VARIANTE PARZIALE AL REGOLAMENTO URBANISTICO PER LA
RIQUALIFICAZIONE DEL TRATTO VADA-MAZZANTA DENOMINATO "LA
CITTA' AL MARE", NEL COMUNE DI ROSIGNANO M.MO.

CONTRODEDUZIONI ALLE OSSERVAZIONI
ai sensi art. 19 L.R.T. n. 65/2014

REGISTRO DELLE OSSERVAZIONI

dicembre 2014

Scheda B - Scheda relativa agli interventi al campeggio Molino a Fuoco (AP03/1)
(I nuovi volumi sono in giallo)

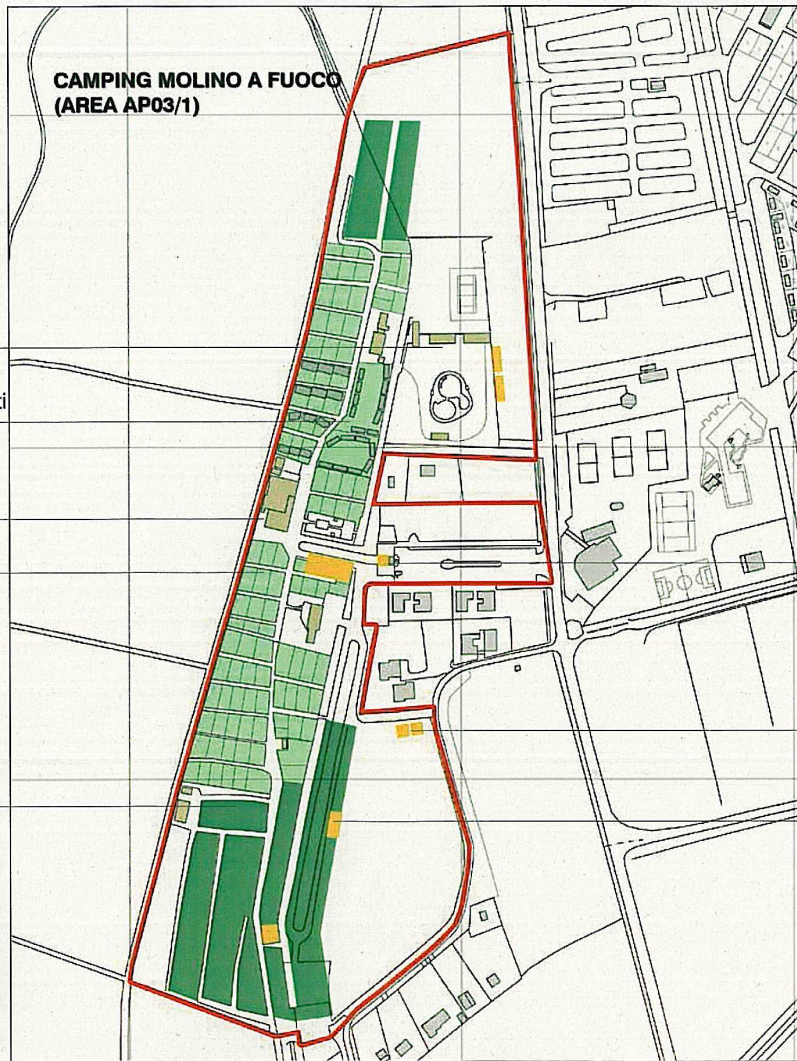
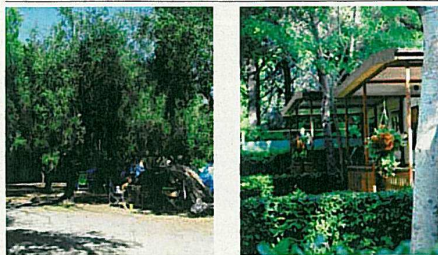
- **Aree AP03/1 e AP01/1** - Incremento di 62 e 142 piazzole di campeggi esistenti: il maggior carico urbanistico attribuito ai due campeggi investe 2 aree estremamente delicate e fragili a ridosso della pineta e del mare e pertanto deve essere *ridimensionato e comunque preceduto da accurate valutazioni ambientali e paesaggistiche che ne dimostrino la sostenibilità*; per AP03/1 occorre anche valutare il rapporto con le aree edificate contigue.

Il progetto prevede per il camping Molino a Fuoco la realizzazione di 132+42 piazzole. Tale dato che in prima lettura potrebbe risultare sproporzionato, deve tener conto della superficie di circa 8 ettari su cui si sviluppa l'intera struttura all'interno della quale sono attualmente collocate solo 120 piazzole. Le piazzole di progetto vanno a completare la naturale morfologia del campeggio come é facilmente riscontrabile dalla planimetria a fianco

Scheda C - Scheda relativa agli interventi al campeggio Baia del Marinaio (AP06/1 e AP06/2).

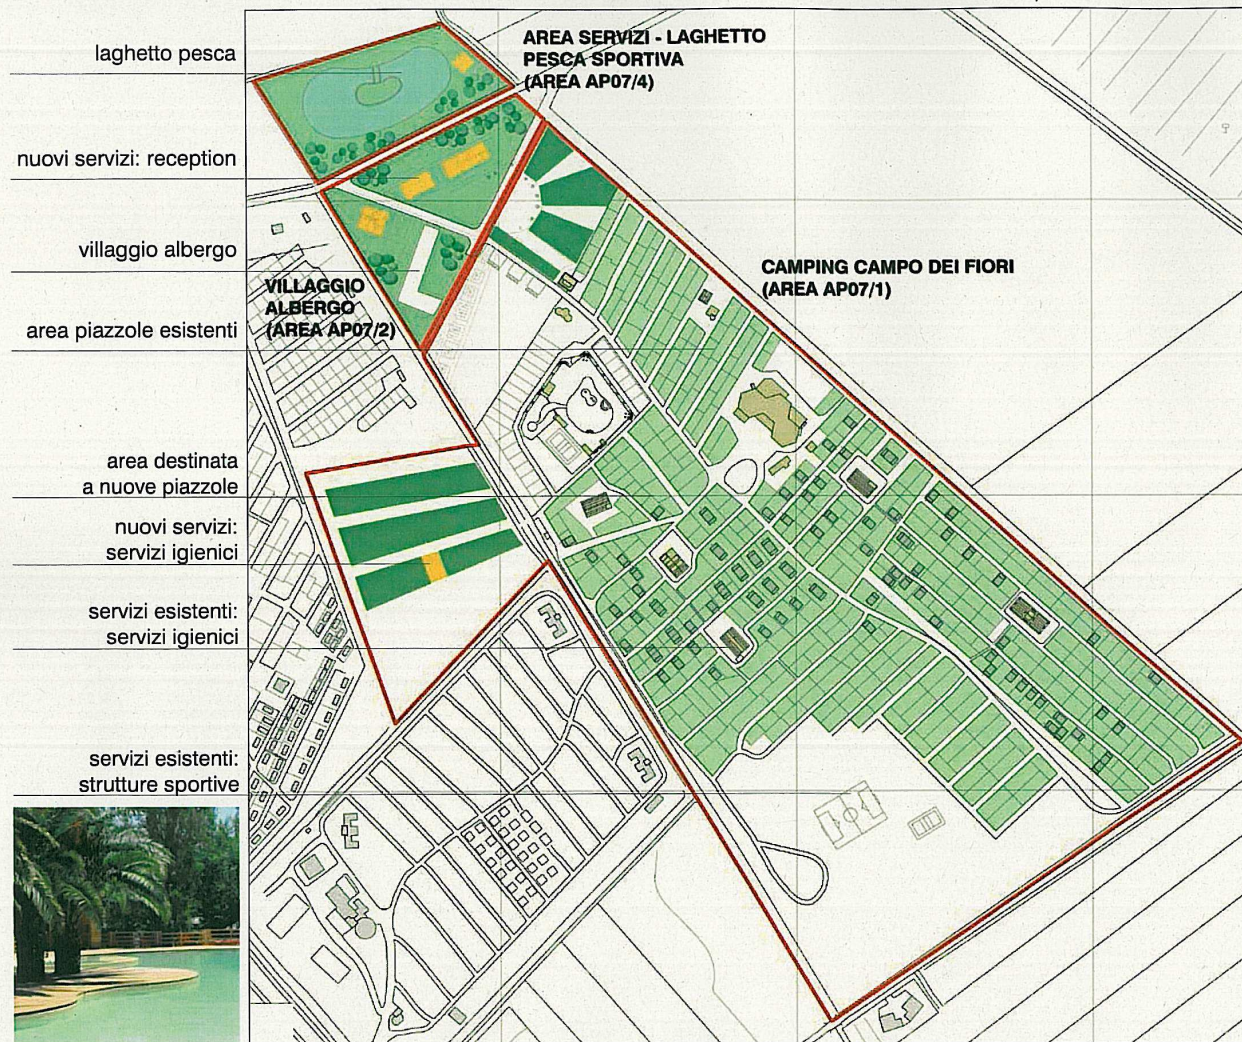
- **Aree AP06/2 e AP07/2** - Nuovi villaggi turistici in ampliamento di campeggi esistenti con coinvolgimento di nuove aree: nel primo caso il dimensionamento deve essere attentamente valutato in quanto *la previsione rischia di compromettere il rapporto con le aree edificate contigue al campeggio*; nel secondo caso *la previsione apre a un nuovo fronte urbanizzato e non contribuisce alla riqualificazione dei margini del tessuto edificato.*

- *Previsioni* – Realizzazione di struttura ricettiva tipologia "villaggio albergo" per 44 posti letto.

Scheda D - Scheda relativa agli interventi al campeggio Baia del Marinaio (AP07/1, AP07/2, AP07/4).

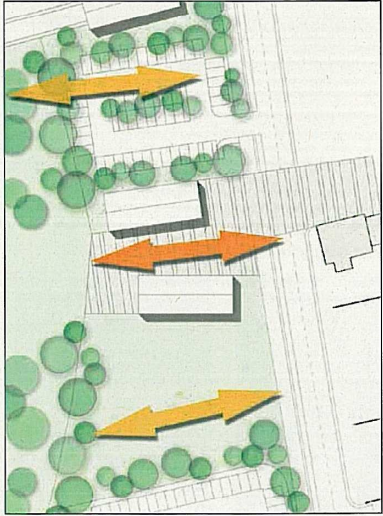
- **Area AP07/4** - Chiarire se la previsione riguarda l'ampliamento di 146 piazzole del campeggio "campo dei fiori" con coinvolgimento di nuove aree; in tale caso *la previsione rischia di aprire un nuovo fronte urbanizzato e non contribuisce alla riqualificazione dei margini del tessuto edificato.*

- *Previsioni* – Realizzazione di struttura ricettiva"tipologia "villaggio-albergo" per 44 posti letto.

Scheda E - Scheda relativa agli interventi nell'area “Porta a Vada”(AP07/3, AP02).

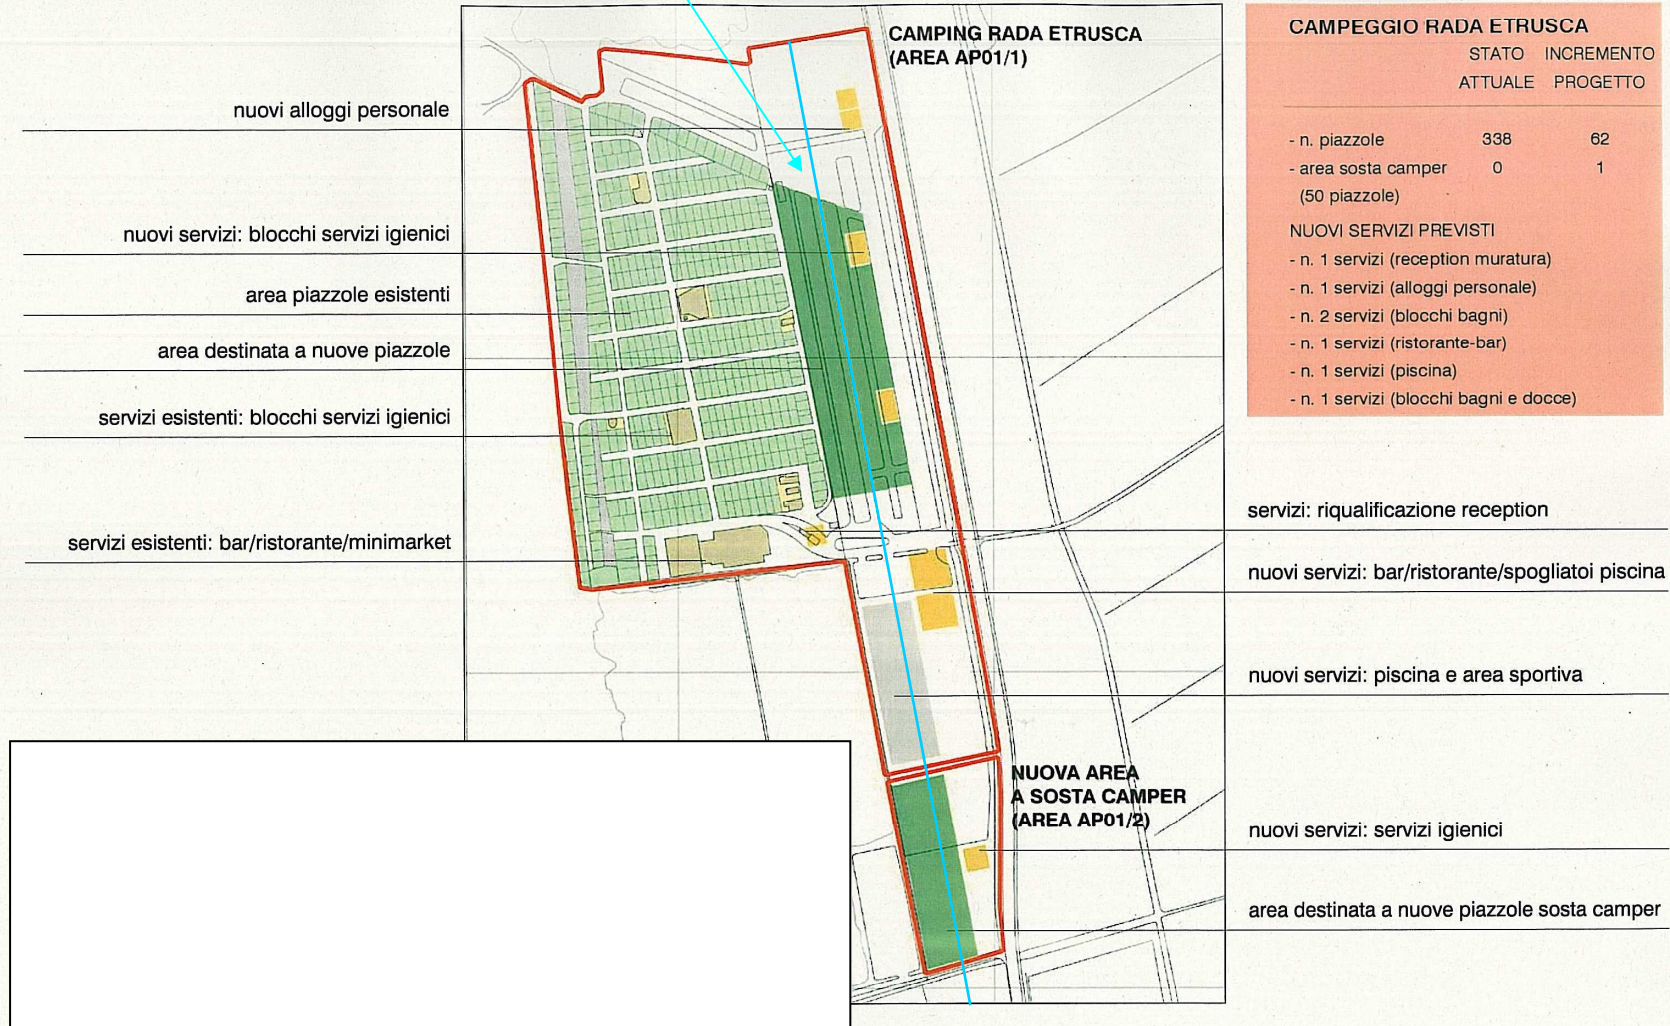
- **Aree AP02 e AP07/3** - "Porta a Vada": la collocazione investe un territorio estremamente delicato e deve essere attentamente valutata in quanto, oltre a non essere sostanziata da un adeguato studio sulla mobilità, *rischia di compromettere un elemento di discontinuità territoriale da tutelare.*

Anche per questo specifico contesto, ancor più che per le altre componenti del complesso urbanistico, si ritiene fondamentale guardare l'intervento in una visione d'insieme; una lettura che consenta di vedere l'area stessa in relazione all'ambito complessivo e che il tutto sia osservato secondo quello che è l'obiettivo primario della previsione: costruire un organismo unitario. Un organismo che abbia un'identità propria con adeguate e funzionali relazioni interne di cui "Porta a Vada" rappresenta il fulcro centrale. Se la si guarda in tale ottica, l'introduzione di elementi di continuità territoriale può trovare un senso e quindi un proprio significato urbanistico.

Il richiamo del PIT a salvaguardare la discontinuità territoriale, giustamente ribadito nell'osservazione, non viene pertanto tradito con questa previsione. Deve, semmai, a nostro avviso, trovare riscontro soprattutto nel rapporto con gli altri ambiti: con l'aggregato urbano di Vada e con quello della Mazzanta. E' lì che dovremo porre maggiore attenzione per salvaguardare e tutelare la discontinuità territoriale.

Estratto dal Regolamento urbanistico con evidenziato il perimetro del centro abitato con sovrapposizione del perimetro della variante

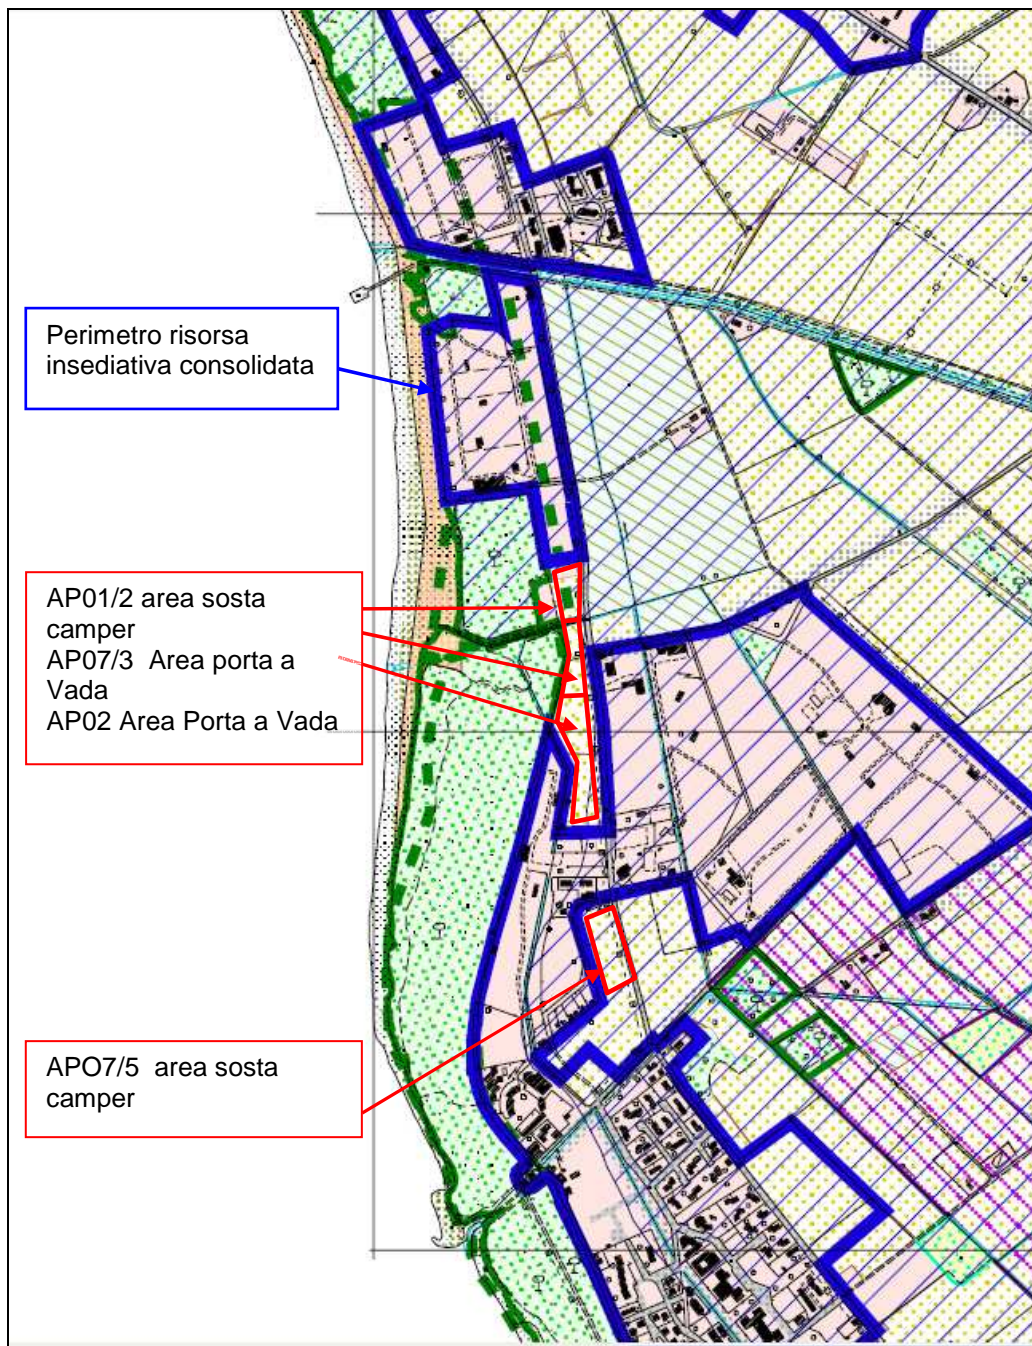
Vengono infine segnalate le previsioni che possono presentare profili di incompatibilità con il PIT:

Le altre due aree (AP01/2 e AP07/5) rappresentano una ulteriore destinazione d'uso funzionale ad integrare l'offerta turistica dei campeggi Rada etrusca e Molino a fuoco ed inoltre servono a completare come dotazione di servizi il nuovo sistema integrato.
